ADENDA COMPLEMENTARIA

**Proyecto “Modificaciones Operacionales en
Planta Concentradora Laguna Seca y Nueva Línea
Eléctrica Asociada, al Interior de Minera Escondida”.**

C2305-SCL-IB-AMB-MA-ADN-002_RevP

AGOSTO 2025

Figura N° 1. Área de Estudio del Medio Humano, Distancias Zonas de interés de la CIAP

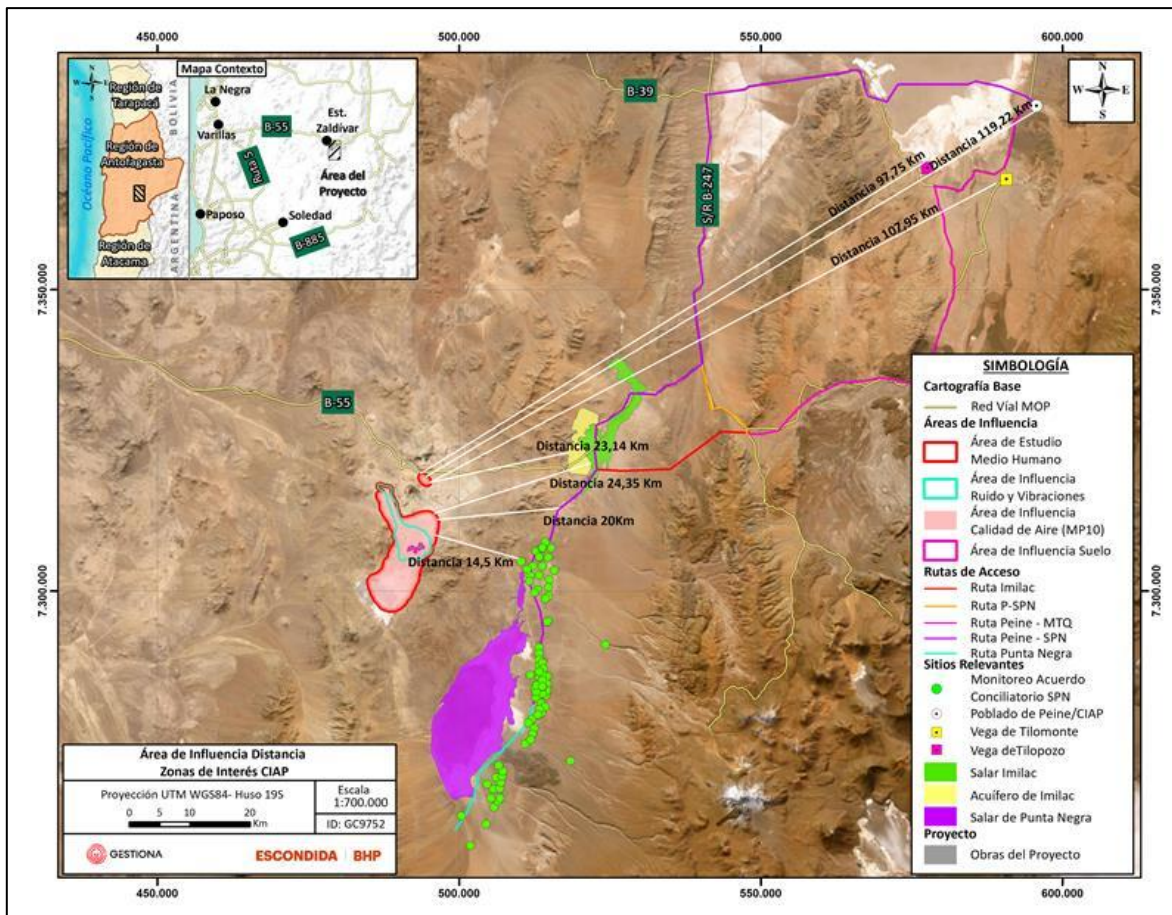
Al respecto, y con el fin de acreditar el descarte de afectación a los GHPPI cercanos al Proyecto, Titular deberá presentar un plano en pdf y kmz que superponga la información georreferenciada de CONADI y el AI para medio humano del proyecto. Complementariamente deberá indicar la distancia entre el límite del AI de Medio Humano del proyecto al GHPPI cercano.

Para tales efectos, se debe considerar que, si bien podrían no existir asentamientos y/o usos territoriales de GHPPI en el AI del Proyecto (como señala el Titular en su respuesta), si se debiese definir un AI para el componente medio humano, la cual correspondería al espacio geográfico que incluya las áreas de emplazamiento de las obras, así como el alcance espacial de los FGI que podrían afectar a este componente, y, que, de hecho, el Titular presenta en la "Figura N° 37. Áreas de influencia de variables ambientales y distancias hacia los sitios relevantes de la CIAP" de la Adenda de la DIA. Es decir, se solicita definir dicha AI en función de los FGI indicados, independientemente que el Titular haya identificado o no receptores humanos, así como una eventual ausencia de sitios o recursos naturales de interés para los GHPPI.

Una vez realizado lo anterior, se solicita que el Titular acredite que su Proyecto no generará los efectos, circunstancias y características del art. 11 letra c) de la Ley N°19.300 y art. 7 y 8 (referente a la susceptibilidad de afectación de población protegida) del RSEIA.

Se acoge lo solicitado por la Autoridad. En el Anexo N°1.2 de la presente Adenda Complementaria se adjunta un archivo KMZ con la delimitación metodológica de un área de estudio para el componente Medio Humano, que incorpora el emplazamiento de las obras y el alcance de los FGI de suelo, calidad de aire, ruido y vibraciones, con el fin de atender la observación planteada. En dicho archivo se incluye la ubicación georreferenciada (dirección jurídica) de la Comunidad Indígena Atacameña de Peine (CIAP), conforme a la información de la capa de CONADI. Asimismo, se integra información complementaria de interés, como los sitios relevantes de la CIAP, los FGI (AI Calidad del Aire, AI Suelo, AI Ruido y Vibraciones) y el emplazamiento de las obras del Proyecto. Cabe precisar que este archivo corresponde al ya presentado en la Adenda anterior, incorporándose únicamente el área de estudio de Medio Humano, como resultado del ejercicio metodológico que permite establecer las distancias respecto de los grupos humanos más próximos al Proyecto, sus sitios de interés y las rutas de acceso a dichos sitios.

Adicionalmente, se actualiza la Figura N°37 "Áreas de influencia variables ambientales y distancias hacia los sitios relevantes de la CIAP" presentada en la Adenda, la cual es reemplazada por la Figura N°1 "Área de Estudio del Medio Humano y distancias a zonas de interés de la CIAP". Esta última incluye, conforme a lo solicitado por la Autoridad, las distancias entre el área de estudio del Medio Humano y el GHPPI más cercano, que corresponde a la Comunidad Indígena Atacameña de Peine. En particular, se identifican los siguientes asentamientos humanos: el sector de Tilomonte, ubicado a 107,95 km, y el poblado de Peine, a 119,22 km del área. Asimismo, la figura integra otros elementos de interés que permiten contextualizar la localización del Proyecto y sus FGI en relación con los sitios relevantes y las rutas de acceso a los lugares de interés de la CIAP, constituyendo el GHPPI más próximo al emplazamiento de las obras.

La figura precedente permite constatar que, al incorporar el área de estudio del Medio Humano en la cartografía, las distancias medidas en línea recta desde el límite más próximo del área hacia los sitios de interés de la CIAP resultan amplias. Al respecto, el sitio más cercano corresponde al Salar de Punta Negra, ubicado a 14,5 km³.

De igual modo, la dirección jurídica de la CIAP, de acuerdo con la capa oficial de CONADI, se localiza a una distancia de 119,22 km del área de estudio de Medio Humano. Además, el uso territorial de la CIAP se vincula principalmente a los sectores agropastoriles de las Vegas de Tilopozo y Vegas de Tilomonte, situadas a 97,75 km y 107,95 km, respectivamente.

Figura N° 3. Distancia Establecimientos de Salud y Educación al Área de Estudio Medio Humano

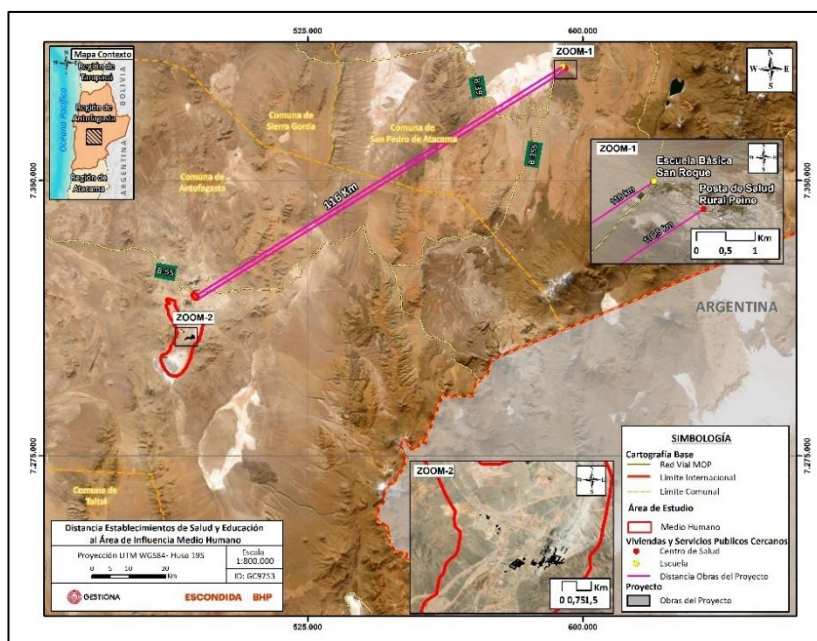
“[...] los equipamientos de salud o educacionales, se emplazan a aproximadamente 116 km en línea recta del Proyecto. Por otra parte, los trabajadores que se emplearán en las faenas del Proyecto dispondrán de suministros básicos e insumos dentro de las instalaciones de la mina, alojando en los campamentos existentes en Minera Escondida [...]” (p.63).

La siguiente figura, muestra la distancia de los equipamientos de salud y educación respecto al área de estudio de Medio Humano, la cual corresponde a la actualización de la Figura N°40 de la Adenda. Se observa, que los establecimientos de salud y educación más próximos al Proyecto se ubican fuera del área de estudio, en el poblado de Peine, a una distancia aproximada de 116 km.
